**Avis sur le projet de création de parc photovoltaïque  
« *Jasse de Malmont* » sur la commune de Rochefort-du-Gard**

N°Saisine : 2024-013245

Avis émis le 15 mai 2025

Figure 4: Localisation des différents projets à proximité du projet de parc photovoltaïque "Jasse de Malmont"

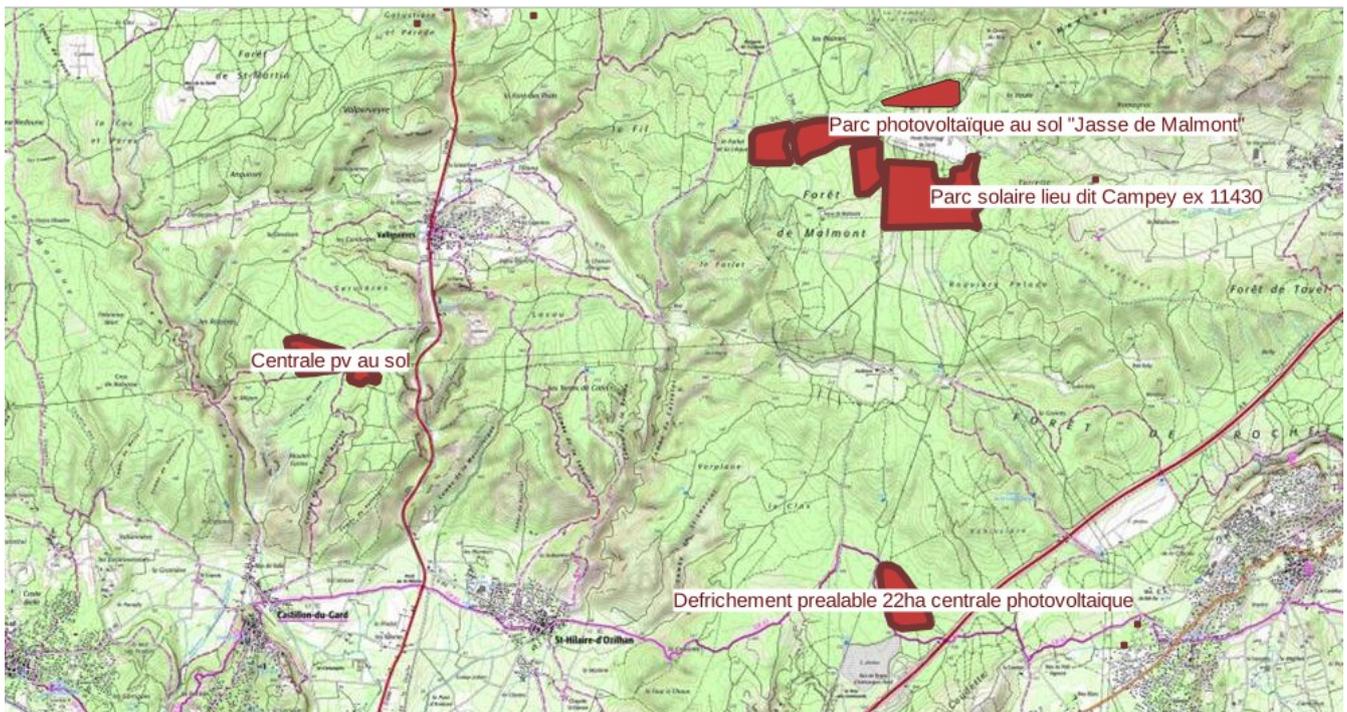
L'étude d'impact n'identifie que deux projets photovoltaïques avec lesquels le projet de « *Jasse-de-Malmont* » peut avoir des effets cumulés, situés à une distance de 5,5 km de celui-ci. La consultation des avis de l'autorité environnementale sur le site internet de la DREAL Occitanie (MRAe) a été réalisée en juillet 2023.

LA MRAe ayant été saisie le 12 mars 2025, l'étude d'impact aurait dû être mise à jour entre juillet 2023 et mars 2025, ce qui aurait permis de prendre en compte les projets de Castillon-du-Gard et de Tavel qui concernent tous deux des parcs photovoltaïques dans le même massif forestier et ont fait l'objet d'un avis de la MRAe, respectivement le 15 novembre 2023 et le 06 juin 2024.

Par ailleurs, le projet est contigu avec le poste de transformation électrique RTE de TAVEL qui couvre 26 ha environ auxquels il faut ajouter les défrichements linéaires en dessous des lignes haute tension qui arrivent et partent de ce poste (4 lignes au Nord, 10 au Sud).

**La MRAe recommande de compléter l'étude d'impact par une analyse argumentée des effets environnementaux cumulés, notamment sur la biodiversité et le paysage, de tous les projets présents dans le massif forestier concerné et par une intégration des impacts cumulés dans les impacts résiduels. En fonction de l'analyse des impacts cumulés avec l'ensemble des projets présents et connus dont les projets photovoltaïques, la MRAe recommande de proposer les mesures nécessaires d'évitement, de réduction voire de compensation.**

Figure 6: localisation des mesures compensatoires

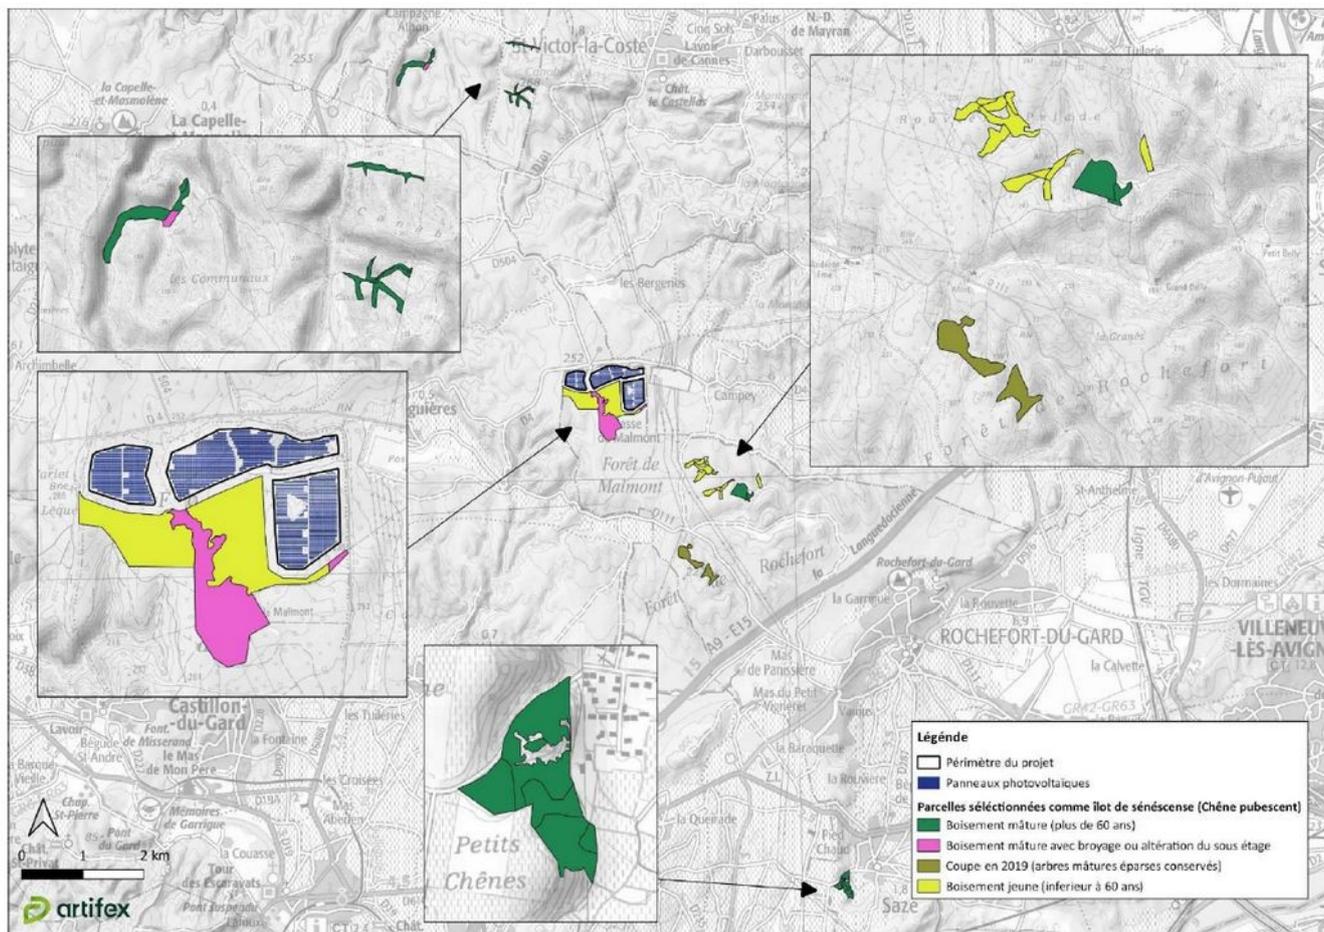
Les mesures de compensation reposent sur la mise en place d'une gestion conservatoire sur 97,94 ha qui consiste uniquement à laisser les boisements évoluer naturellement jusqu'à leur sénescence sans aucune plus-value pour le milieu naturel, avec un ratio de compensation insuffisant.

Ces mesures compensatoires sont présentées de manière trop lacunaire. La description des mesures compensatoires proposées ne permet pas de conclure à l'absence de perte nette de biodiversité ni au gain nécessaire. De plus, aucun inventaire n'a été mené sur les parcelles de compensation en vue de caractériser les peuplements en place. Enfin, les mesures sont localisées sur plusieurs sites compensatoires distants entre eux et éloignés du projet, sauf pour les parcelles de la « Jasse-de-Malmont » au sud du projet. Aucune démonstration de lien fonctionnel entre le site de projet et les sites de compensation n'est apportée. Le dossier indique, pour les effets cumulés, que ceux-ci sont limités aux projets situés à 5,5 km, car cette distance correspond à l'aire fonctionnelle des espèces recensées sur l'emprise du projet. Or, certaines parcelles de compensation sont situées à plus de 8 km pour celles de Saze et à plus de 20 km pour celles de Saint-Michel-d'Euzet.

**La MRAe recommande de réaliser des inventaires naturalistes sur les parcelles forestières envisagées pour les mesures de compensation, de préciser leurs modalités de gestion (par exemple dans le cadre d'une obligation réelle environnementale), le lien fonctionnel avec la zone du projet et comment ces mesures permettront le gain nécessaire de biodiversité.**
